CONCEPTO TÉCNICO SOBRE NECESIDAD DE ESTUDIOS DETALLADOS DE AMENAZA Y RIESGO POR FENOMENOS DE REMOCIÓN EN MASA DENTRO DEL TRÁMITE DE LICENCIA URBANÍSTICA	Código:	GPR-FT-10
		Versión:	04
		Fecha de revisión:	21/06/2011

1.1 CONCEPTO TÉCNICO No. CT:	7165
1.2 ÁREA:	Análisis y Mitigación de Riesgos
1.3 COORDINACIÓN:	Estudios y Conceptos Técnicos
1.4 REFERENCIA CRUZADA RADICADO FOPAE:	2013ER20983 - 2013ER20985 - 2013ER20986
1.5 RESPUESTA OFICIAL No.	RO-67359

2.1 SOLICITANTE:	CURADURIA URBANA No. 4
2.2 PROYECTO:	AGORA (*)
2.3 LOCALIDAD:	11. Suba
2.4 UPZ:	27. Suba
2.5 BARRIO O SECTOR CATASTRAL:	Suba Urbano
2.6 DIRECCIÓN:	Carrera 89 No. 147B-79, Carrera 87 No.147B - 25 IN 6, Carrera 89 No. 147B-42 IN 3, Carrera 87 No. 147B - 25 IN 2
2.7 CHIP:	AAA0131WEBS / AAA0206DFPP / AAA0206DFTO / AAA0206DFSK(**)
2.8 MANZANA CATASTRAL:	39 /40
2.9 PREDIO CATASTRAL:	M39 (09), M40(6,8 y 9)
2.10 ÁREA (Ha):	0.807 (***)
2.11 FECHA DE VISITA:	Diciembre 20 de 2013

Figura 1. Localización general del proyecto ubicado en Carrera 89 No. 147B-79, Carrera 87 No. 147B - 25 IN 6, Carrera 89 No. 147B-42 IN 3 y Carrera 87 No. 147B - 25 IN 2 en el Plano Normativo de Amenaza por Remoción en Masa del POT (Decreto 364 de 2013), el cual se encuentra en amenaza BAJA y MEDIA.

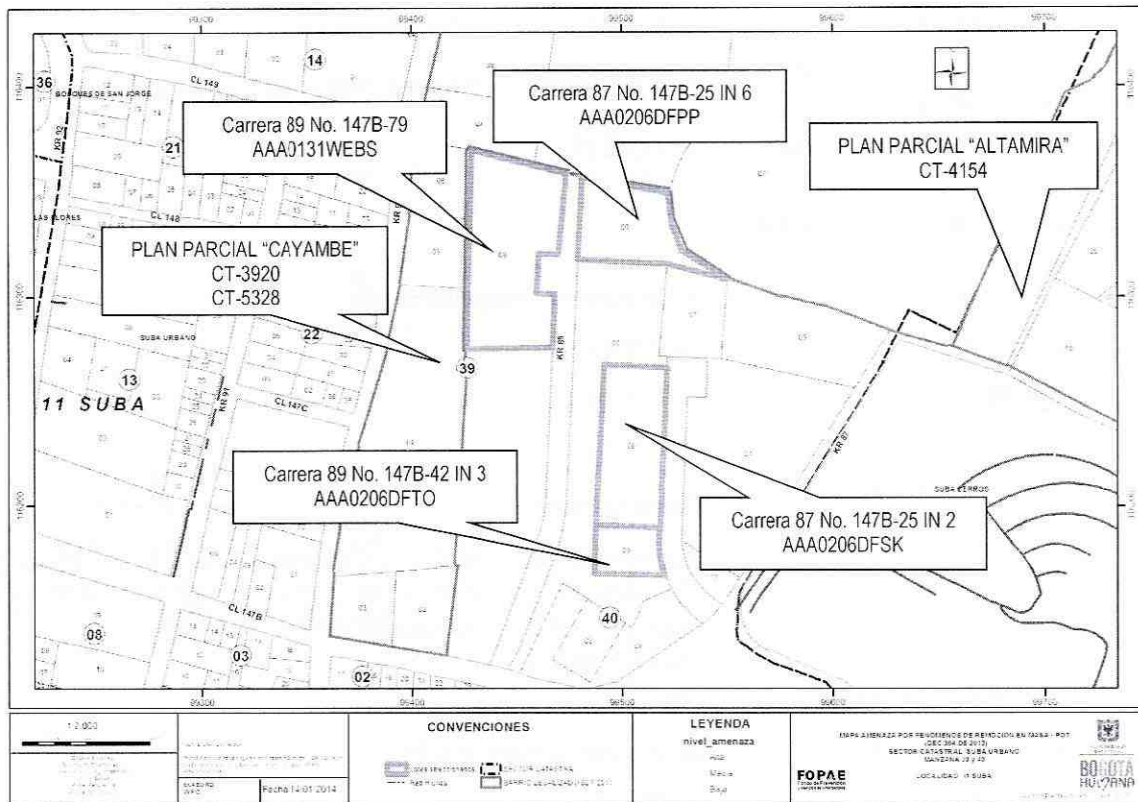
Conforme con el plano normativo de “Amenaza por Remoción en Masa” del Plan de Ordenamiento Territorial de Bogotá - POT, el sector del proyecto ubicado en la Carrera 89 No. 147B-79, Carrera 87 No.147B - 25 IN 6, Carrera 89 No. 147B-42 IN 3 y Carrera 87 No. 147B - 25 IN 2, de la Localidad de Suba, se encuentra en una zona de AMENAZA BAJA y MEDIA por procesos de remoción en masa (Figura 1).

Fotografía No. 2. Detalle del deslizamiento localizado en el sector oriental, justo detrás de la Sala de Ventas del proyecto; se observa el escarpe y la masa deslizada.

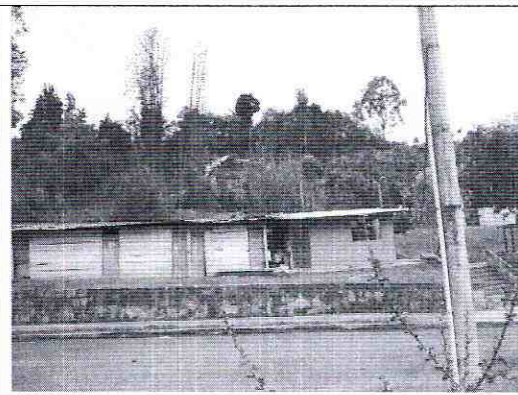
En el momento de la verificación técnica adelantada se evidenció la presencia de procesos de inestabilidad geotécnica en el área del proyecto, asociados a deslizamientos en el sector oriental del proyecto AGORA y reptación en los taludes que colindan con los predios vecinos, dentro del área del proyecto. Considerando la identificación de procesos en predios aledaños que se ha realizado en los Planes Parciales cercanos al área del proyecto, así como, la inspección en el área del proyecto, en la que se evidenció la presencia de procesos activos de remoción en masa, los cuales ante condiciones extremas de agua y/o sismo podrían generar fenómenos de remoción en masa a mayor escala y que la intervención del proyecto podría acelerar la ocurrencia de estos procesos, se considera que es posible que se vea comprometida las condiciones de estabilidad geotécnica de la zona del proyecto.

Considerando los aspectos observados y evaluados en este concepto, tales como, la pendiente del sector, la magnitud de la intervención del proyecto y la infraestructura que lo rodea, se considera que para la construcción del proyecto “AGORA” ubicado en la Carrera 89 No. 147B-79, Carrera 87 No.147B - 25 IN 6, Carrera 89 No. 147B-42 IN 3 y Carrera 87 No. 147B - 25 IN 2 en la Localidad de Suba, **SE REQUIERE** adelantar la FASE II
